Avis de l'Anses
Saisine n°2021-SA-0160
Saisine liée n°2021-SA-0025

**AVIS
de l'Agence nationale de sécurité sanitaire
de l'alimentation, de l'environnement et du travail**

relatif à la demande d'autorisation exceptionnelle d'utiliser pour la production d'eau destinée à la consommation humaine, l'eau des forages F1 à F4 du champ captant de Meulan-en-Yvelines (Yvelines) ne respectant pas la limite de qualité réglementaire pour le chrome dans les eaux brutes

Ces nouvelles étapes s'intégreraient selon le synoptique suivant :

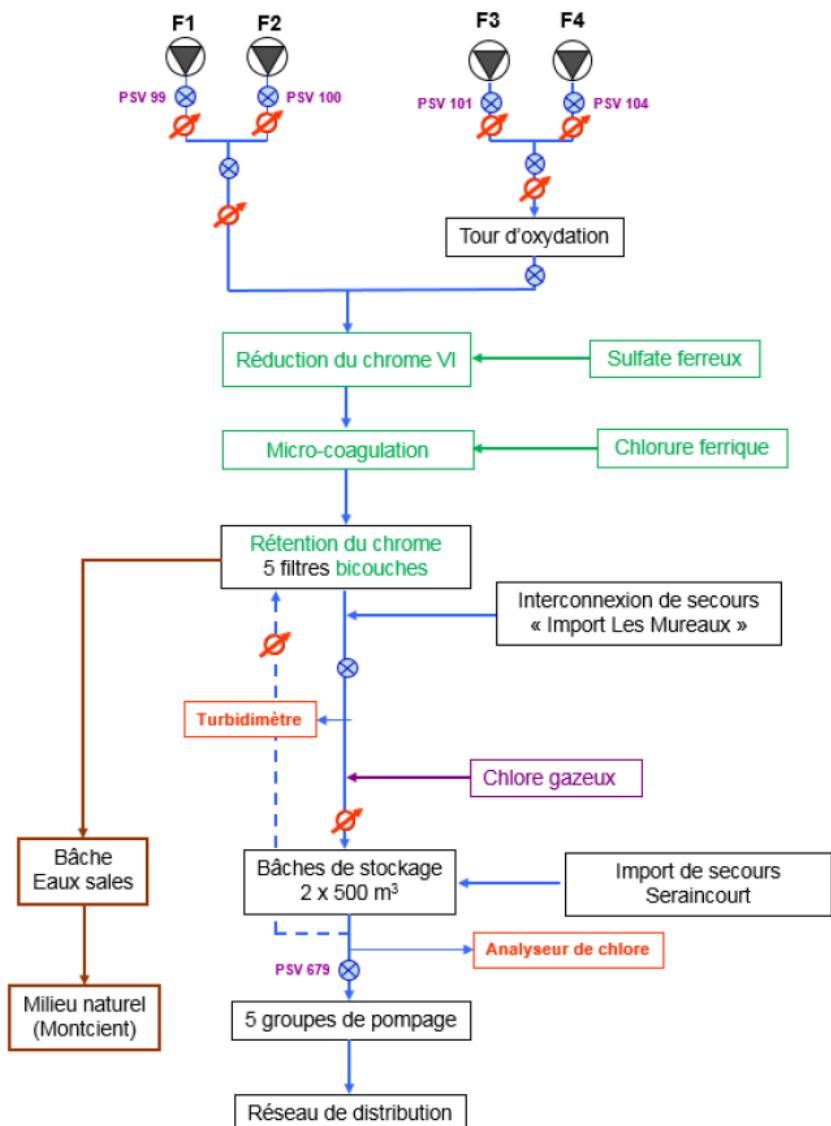
Le CES « Eaux » regrette l'absence de paramètres de dimensionnement des installations de traitement permettant de juger de l'adéquation de la filière avec les objectifs de traitement. Il serait également nécessaire de s'assurer que le dimensionnement des filtres bicouches est adapté pour la matière organique.

Le CES « Eaux » estime que la filière envisagée pour l'élimination du chrome total et du chrome VI est adaptée au regard des essais réalisés par le pétitionnaire, sous réserve de la prise en compte des ajustements suivants :

- augmentation du temps de contact dans la cuve agitée après l'injection de sulfat ferreux ;

- maîtrise du taux de traitement en sulfate ferreux (20 fois la stœchiométrie) compte tenu de la variabilité importante des concentrations en chrome ;
- maîtrise de la plage de pH de précipitation du chrome trivalent ;
- suivi de l'évolution de la qualité de l'eau le long de la filière après l'ajout des réactifs pour les paramètres « Fer » et « Sulfates ».

Dans le cas où la qualité de l'eau en entrée n'est pas maîtrisée, il n'est pas certain que la stœchiométrie proposée permette de garantir en permanence le respect de la limite de $6 \mu\text{g.L}^{-1}$ pour le chrome VI.

Le CES « Eaux » note l'absence d'information sur le devenir des boues et des eaux de lavage. La filière de rejet comportant des boues contenant des quantités de chrome et de fer importantes devrait être adaptée à la sensibilité du milieu récepteur (Montcient).
